長良川河口堰はつくる必要がなかった

今本博健

図1 累積河積増と必要浚渫量の関係

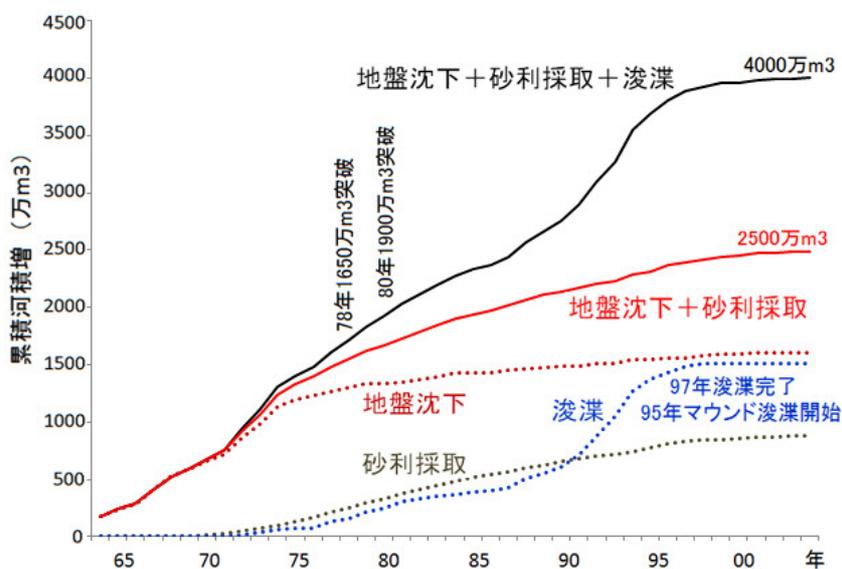
一方、07年発表の国交省河川局による「木曾川水系河川整備基本方針・土砂管理等に関する資料(案)」によると、図1に示すように、地盤沈下と砂利採取を合わせた04年までの累積河積増は約2500万m³に達しており、河口堰をつくらない場合の必要浚渫量約1900万m³をはるかに超えている。このことは浚渫は不要だったことを意味している。

総累積河積増は、同じく図1に示すように、78年に1650万m³を超え、80年に1900万m³を超えている。これらの時点ではマウンドはまだ残されているので、78年あるいは80年の時点でそれ以降の浚渫は不要、したがって河口堰は不要ということを確認できたはずである。

なお、河口堰をつくる場合の必要浚渫量は約2700万m³とされているが、04年までの地盤沈下と砂利採取による累積河積増は約2500万m³であるから、これらの差の約200万m³でよかったことになり、実績浚渫量の約1500万m³は約1300万m³も過剰であったことになる。

図2 76年洪水ハイドログラフ

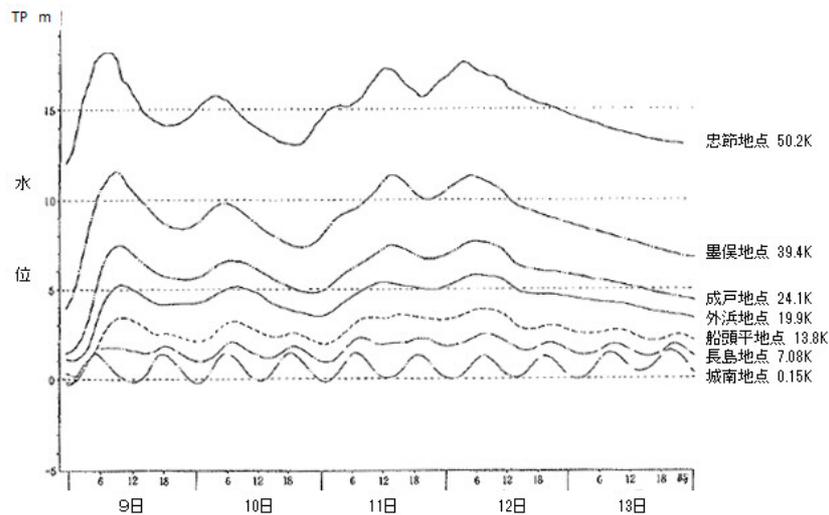
「技術報告」に示された7カ所の水位観測所で観測された第1波と第4波のピーク水位を比較すると、図2に示すように、忠節と墨俣では第1波のほうが高いが、成戸と外浜と船頭平では第4波のほうが高い。これは潮位が影響したためと考えられる。なお、長島と城南では洪水波形に潮汐の強い影響が認められ、洪水波のピークは判然としない。

図 3 75 年河道に計画粗度係数を用いた場合の 7500m³/s に対する水位計算結果

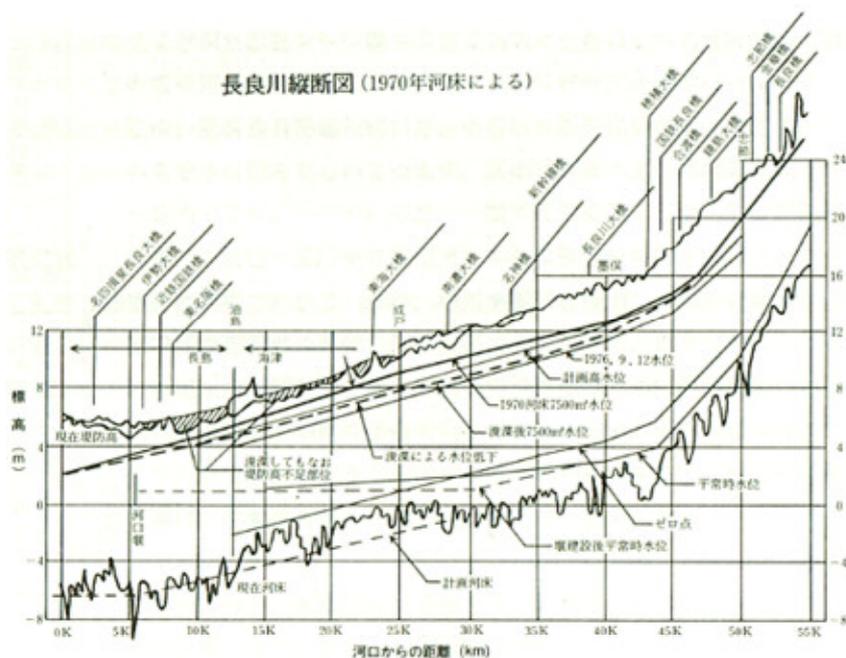
河口堰着工前に公表された唯一ともいえる例が、図 3 に示した 70 年河道を対象として当時の計画粗度係数を用いることにより 7500m³/s が流れた場合の水位を計算したものである。

これによると、河口から 40km 付近までのすべてにわたって計画高水位を超えているが、計画河床まで浚渫すれば下回るようになっている。

この計算結果に対して、批判派は、計画高水位を超えとしても堤防天端まで余裕があるから浚渫は不要で、したがって河口堰も不要だと主張した。しかし、この主張は「計画高水位を 1cm たりとも越えないようにするのが使命」とする河川管理者に受け入れられるはずがなかった。

図4 84年算定および90年算定の粗度係数を用いた場合の計算水位の比較（朝日新聞）

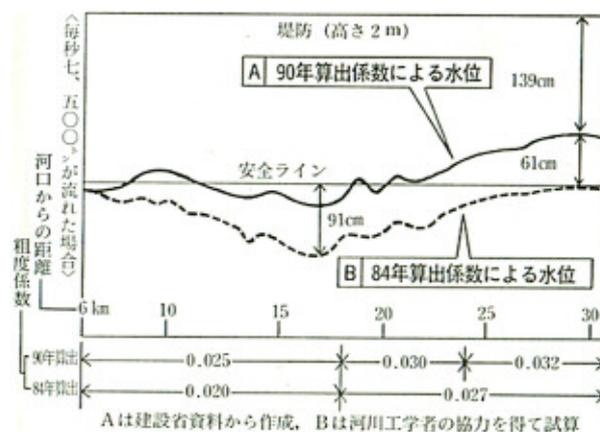
では、もし本体着工直前に水位計算をしていればどうなっていただろうか。「後の祭り」であるが、朝日新聞は 93 年 12 月 7 日の名古屋本社版で、図 4 に示すように、本体着工前年の 87 年河道に 84 年算定の粗度係数を用いれば、計画高水流量の 7500m³/s が流れても計画高水位を越えないという結果を報じている。河川管理者は「自明の理」と信じて水位計算をしなかったが、もし計算をして同じ結果を得たとしても、隠蔽して建設を強行したに違いない。だが、もしそうであれば、国民を欺く犯罪である。

図5 6400m³/s 流下時の水位計算結果(87年河道)

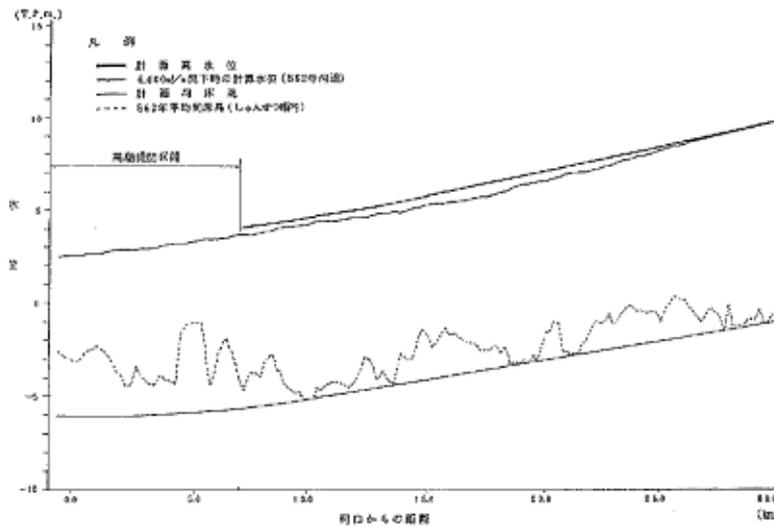
本体着工後になされた水位計算は恣意的な粗度係数を用いているだけに信頼性は低い、公表された水位計算結果を紹介しておく。

図5は87年河道での水位計算結果を示したもので、6400m³/sが流れると、27km付近から上流で計画高水位を越えている。この結果をもって、さらに1500万m³の浚渫を必要とすることが確認されたとしている。

図6 7500m³/s 流下時の水位計算結果(70年河道および計画河道)

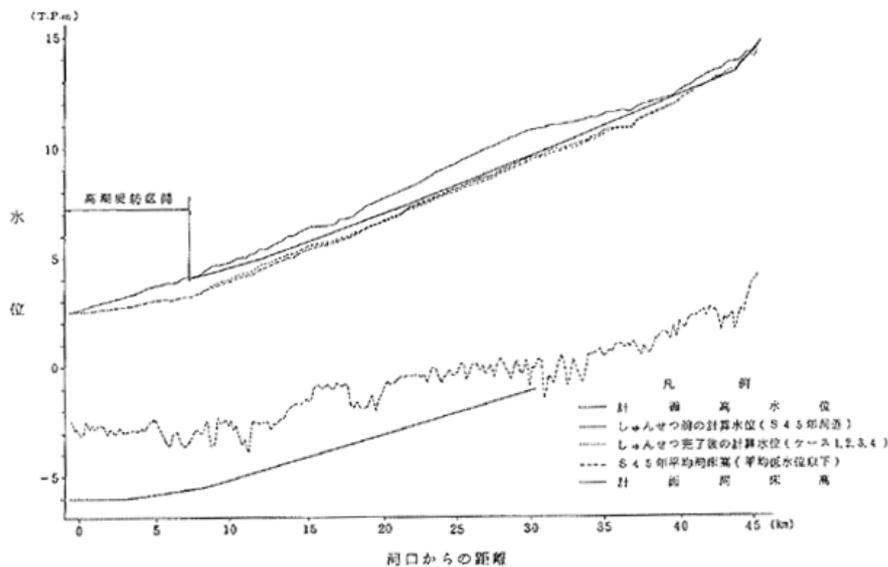
図6は、7500m³/s 流下時の水位計算結果を示したもので、浚渫前には70年河道に90年算定の粗度係数を用い、浚渫後には計画河道に90年算定の粗度係数を参考として設定した4ケースの計画粗度係数を用いている。70年以降地盤沈下や砂利採取により河積は大きく増加しているにもかかわらず、70年河道を用いたことに浚渫の効果を大きく見せようとする意図が透けてみえる。

図 7 04 年洪水時の実測ピーク水位と計画高水流量(7500m³/s)についての計算水位

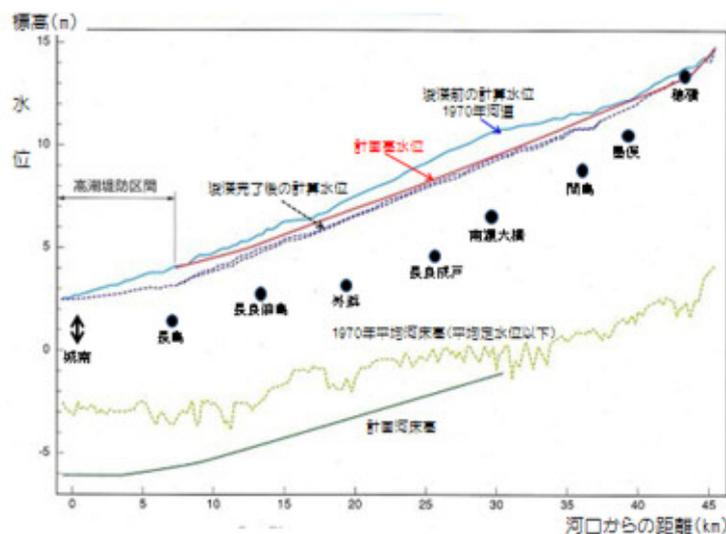
04 年洪水は、墨俣(39.4K)での流量は計画高水流量を 500m³/s 上回る 8000m³/s であったが、下流部の水位は、図 7 に示すように、計画高水位を大きく下回っている。この原因の一つは潮位が低かったことであるが、その影響がほとんど及ばないと考えられる墨俣地点でもピーク水位は TP10.6m であり、計画高水位 TP12.2m を 1.6m も下回っている。

河川管理者は、70 年河道に 90 年算定の粗度係数を用いた 8000m³/s に対する計算水位が 12.6m になることから、浚渫により 2.0m も水位を下げることができたと説明している。

しかし、この説明は間違いである。

河川管理者の水位計算では、90 年算定の粗度係数を参考に設定した粗度係数を用いた場合、計画河床に 7500m³/s が流れたときの計算水位は、「技術報告」によると、TP12.0m である。04 年洪水の流量はこれより大きく、河床も計画河床より高いことを考慮すると、もし 90 年算定の粗度係数が正しければ水位は TP12.0m より高くなければならぬ。ところが、実際の水位は TP10.6m であり、計算水位を大きく下回った。このことは 90 年算定の粗度係数が過大であったことを示している。
